监理工程师通知单

工程名称：通威公安县藕池镇扁担湖渔场 100MW 渔光一体光伏电站项目

编号：TWGA-ZHJL-TZD-008

事由：关于升压站施工临时用电不规范事宜

图 1

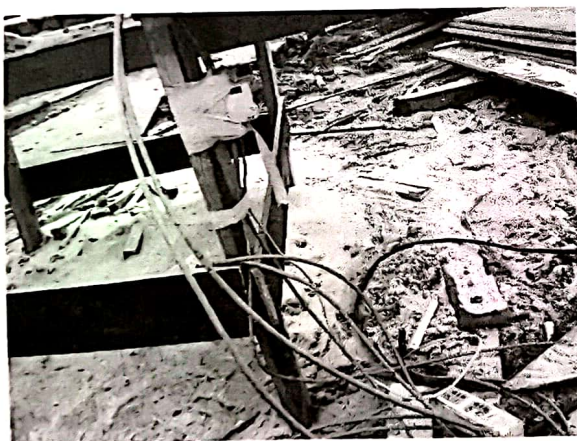
1. 升压站台式电锯并未安装漏电保护器并且电路用线不规范（附图 1）；

图 2

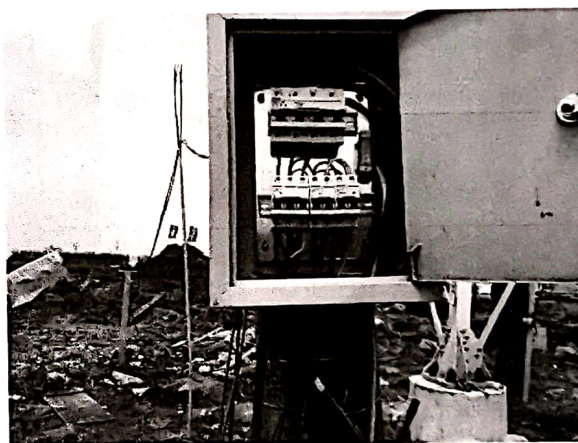
2. 控制箱进出线路是 4 平方光伏线使用不规范（附图 2）。
